Memo

Aanvulling watertoets RHDHV, BF5717WATNT1806131116, dd 30 oktober

De provincie Gelderland bereidt een inpassingsplan voor om de Railterminal Gelderland (RTG) planologisch mogelijk te maken. Ten behoeve van de waterparagraaf in dit plan is een “Watertoets – RTG-terrein Valburg inclusief ontsluitingsweg” opgesteld (RHDHV, 30 oktober 2019, BF5717WATNT1806131116). In de loop van het ontwerpproces zijn optimalisaties uitgevoerd, met name voor de wegaansluiting met keervoorziening ter hoogte van de toegang tot het RTG terrein. De oorspronkelijk beoogde rotonde is komen te vervallen ten gunste van een reguliere aansluiting. In deze memo worden de gevolgen van deze wijziging op de watertoets worden beschreven.

Schematische weergave sifon-constructie locatie 6-noord.

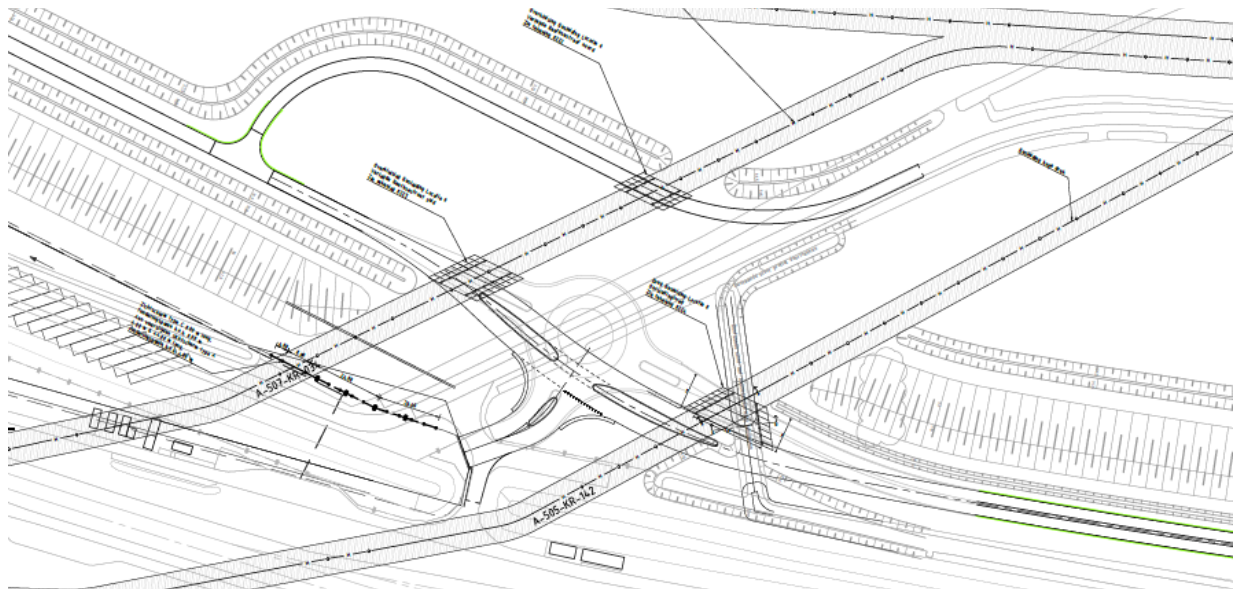
Voor de duiker ten noorden van locatie 6 die de gasleiding kruist wordt een zinker aangelegd op een diepte van 4,00 m NAP. In de voorgaande watertoets was nog niet duidelijk in welk materiaal deze duiker zou worden uitgevoerd. Inmiddels is toegezegd deze duiker in glasvezelversterkt kunststof (GVK) uit te voeren. In GVK kunnen bochten in de zinkerconstructie worden aangebracht die de stroomverliezen minimaliseren. Een sifonconstructie uitgevoerd met valputten geeft meer stromingsverliezen doordat er hoeken in de leiding zijn.
